# 改善箇所説明図

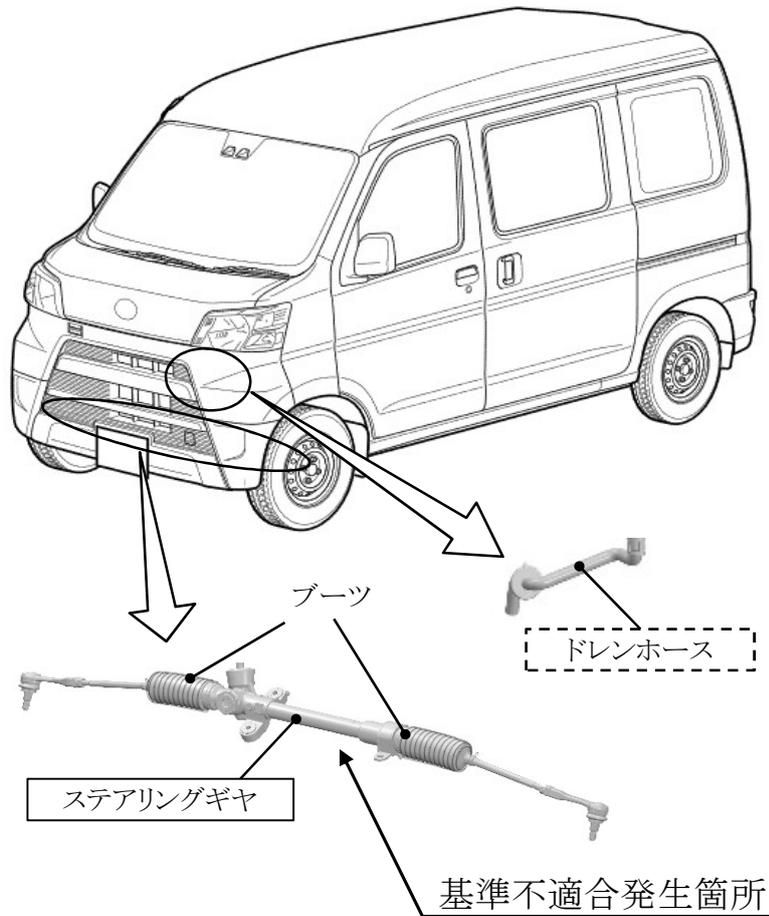
ステアリングギヤにおいて、ブーツ取付け部のシールが不適切かつエアコンドレンホースが直上にあるため、エアコン凝縮水が当該取付け部に滴下しギヤ内部に浸入するものがある。そのため、そのままの状態で使用を続けると、ギヤ内部に錆が生じて異音が発生し、最悪の場合、ベアリングが破損し操舵ができなくなるおそれがある。

全車両、エアコンドレンホースに延長用ホースを追加するとともにステアリングギヤのブーツ内を点検し、水の浸入が認められたものはステアリングギヤを新品と交換する。水の浸入が認められないものはブーツを適正に取付ける。
